Mission régionale d'autorité environnementale

Avis délibéré

Parc éolien de la Centrale éolienne de Contest sur la commune de Contest (53)

N°MRAe PDL-2022-5890

Carte de synthèse des enjeux environnementaux (source étude d'impact)

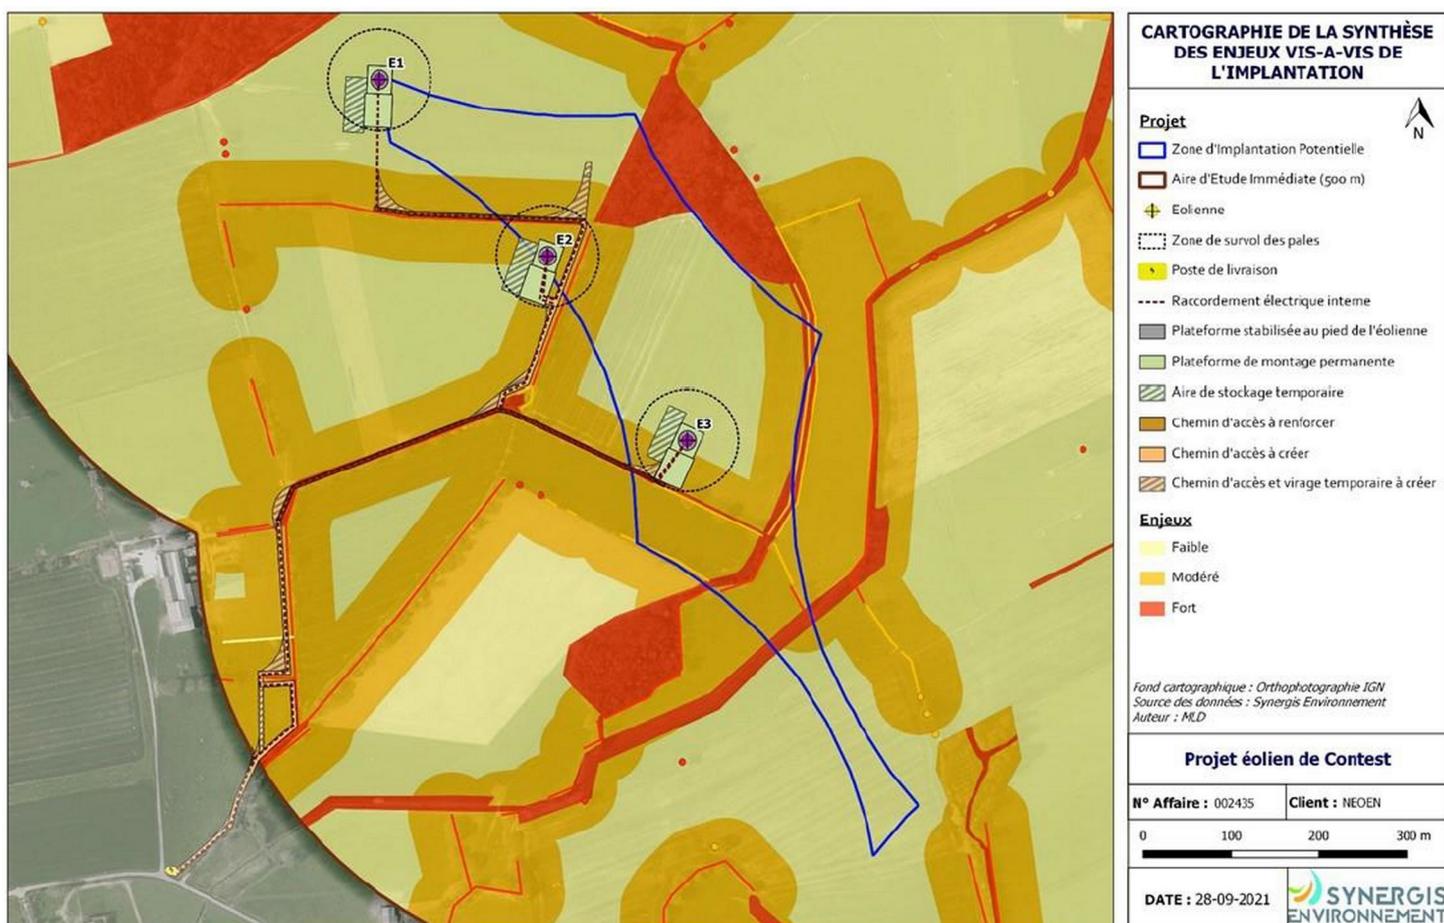
Toutefois, la pression d'inventaires apparaît insuffisante pour les amphibiens et les mammifères terrestres, et aucun inventaire n'a été réalisé sur la flore précoce.

La MRAe recommande de compléter les inventaires naturalistes pour les amphibiens, les mammifères terrestres et la flore précoce.
